| 番号 | 市民等の意見                                                  | 事業者の見解                 |
| 1  | *表題の変更理由は                                               | 計画段階環境配慮書から環境影響評価方法    |
|    | 計画段階環境配慮書の表題は、(仮称)都市高速鉄道名古屋鉄道名古屋本線(山崎川から天白川間連続立         | 書では、表題の名称が変更されておりますが、  |

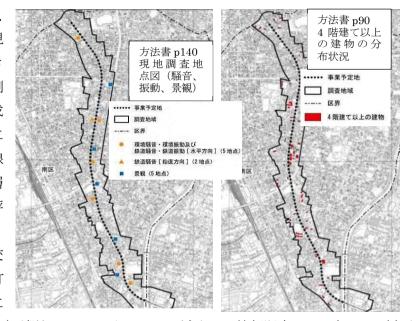
| 番号  | 市民等の意見                                                | 事業者の見解                  |
|-----|-------------------------------------------------------|-------------------------|
| 4 6 | *p127 大気質の予測方法を適切に                                    | 建設機械の稼働は「窒素酸化物総量規制マニ    |
|     | 大気質の予測方法が、"建設機械の稼働"、"工事関係車両の走行"、"鉄道施設の供用"(踏切除去後の効     | ュアル[新版]」(公害研究対策センター)、工事 |
|     | 果確認)の全てが"大気拡散モデルに基づく予測"とあるが、どのような拡散モデルを用いるかを示さな       | 関係車両の走行及び鉄道施設の供用につきま    |

| 番号  | 市民等の意見                                                | 事業者の見解                  |
|-----|-------------------------------------------------------|-------------------------|
|     | ければ意見は出せない。例えば、南陽工場設備更新事業準備書では、「"事業予定地周辺の状況を踏まえ、      | しては「道路環境影響評価の技術手法(平成 24 |
|     | 予測手法について検討した結果、調査地域はほぼ平坦な地形であることから、プルーム式及びパフ式によ       | 年度版)」(国土交通省他)に基づく大気拡散モ  |
|     | る予測を行うこととした。"とあるが、事業予定地周辺の地質断面図では南側と東側に大きな堤防があり、      | デルを用いて行うこととしております。      |

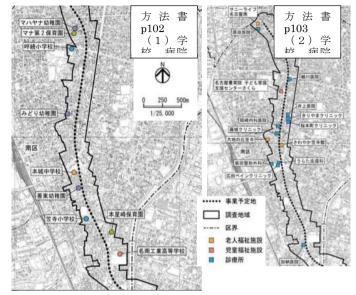
供用時鉄道騒音の予測場所は、"事業予定地周辺の7地点(図6-1-2参照)"とあるが、図6-1-2の

表題は"現地調査地点図(騒音、振動、 景観)" p140となっているため、「現 地調査及び予測地点図」と修正すべき であるが、鉛直方向の現地調査、予測 が2カ所と非常に少ない。文献「平成 28年度 建築用途別現況調査」p90に よれば、4階建て以上の建物は、沿線 に50か所近くあり、それぞれの高層 階の鉄道騒音がどうなるかを予測・評 価すべきである。

配慮書に対する意見「"連続立体交 差事業を実施した名鉄常滑線大同町 の場合、列車速度が速くなっているに

もかかわらず、最大騒音レベル(12.5m)が概ね 87dB から 71dB に減少し、等価騒音レベル(12.5m 点)が概ね 69dB から 54dB に減少している"と、さも、立体交差事業が騒音対策上効果があるかのような評価がしてあるが、高架面より上の部分の 3 階以上では騒音が大きくなっているはず」に対する見解が"現地調査では、5 地点において水平方向へ5 測点(鉄道境界、民地境界、12.5m、25m、50m)を設けた調査を行い、2 地点において鉛直方向へ3 測点(沿線の建物状況を踏まえて設定)" p154 と、それなりに意見を受けた対応をしているが、高架方式を前提としているなら、予測手法で、予測場所が事業予定地周辺の7 地点とあるが、高さ別にどのように予測するかが記載されていないため、名古屋市の環境影響評価制度の歴史の中で常識的となっている断面での騒音等レベル線を作成すべきである。

また、鉛直方向へ 3 測点の現地調査が "沿線の建物状況を踏まえて設定"では、これで十分かどうか全く検討できない。断面での騒音 等レベル線でなく、高さ別 3 地点で予測するとしても、地上 1.2m、2 階窓中心部分、最上階の窓中心部分など、建物状況を踏まえての原則を示すべきである

鉄道騒音につきましては、沿線を代表する 2 地点で鉛直方向の調査を実施し、中高層住宅等 への影響も考慮した予測及び評価を行ってま いります。

また、鉛直方向の現地調査は、既存建物を利用して地上階、中間階、最上階の3測点で測定を行うことを予定しております。

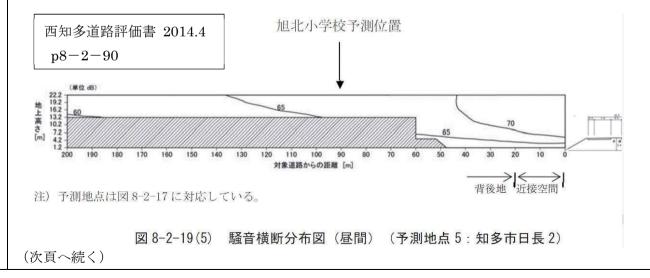
供用時鉄道騒音の予測場所は、"事業予定地 周辺の7地点"とあるが、その選定理由を明 記すべきである。4階建て以上、学校、病院 等の立地状況を加味したものとは思われない。

また、「在来鉄道の新設又は大規模改良に際しての騒音対策の指針について」環境省:平成7年12月20日で、「学校、病院その他特に静穏さを要求する施設、線路に著しく近接した施設等があらかじめ存在していた場合など、特殊な事情により騒音問題が発生する場合には、必要に応じた対策を講じること」に基づき、<u>笠寺小学校</u>、<u>呼続小学校</u>、<u>本城中学校</u>、

老人福祉施設の<u>さわやか笠寺館、サニーライフ名古屋南</u>、児童福祉施設の<u>子ども家庭支援センターさくら</u>などは予測対象とすべきである。

鉄道騒音の調査地点は、鉄道の軌道構造、沿線の学校及び中高層住宅等の分布状況を考慮して、水平方向5地点、鉛直方向2地点を設定しております。

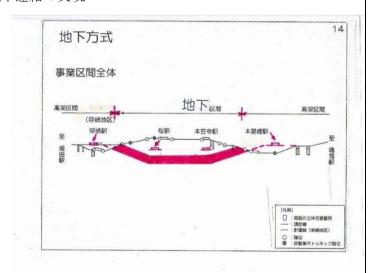
- (1) (山崎川~天白川間)連続立体交差事業は、現在、高架化する計画が進められています。
  - ・ 包蔵埋蔵文化財の保護
  - ・用地買収・工期の最小化
  - ・騒音・日照・景観・地域分断問題の解消
  - 名鉄桜駅と地下鉄桜通線桜本町駅間地下連絡の実現

等の理由により(呼続駅南~本星崎駅北)間を地中(シールド・トンネル)化する。 添付概念図を参照下さい。

- (2) (1) の実現に向けて
  - ・地下(トンネル)への侵入勾配を緩和
  - ・瑞穂区住民利用者の利便性を向上
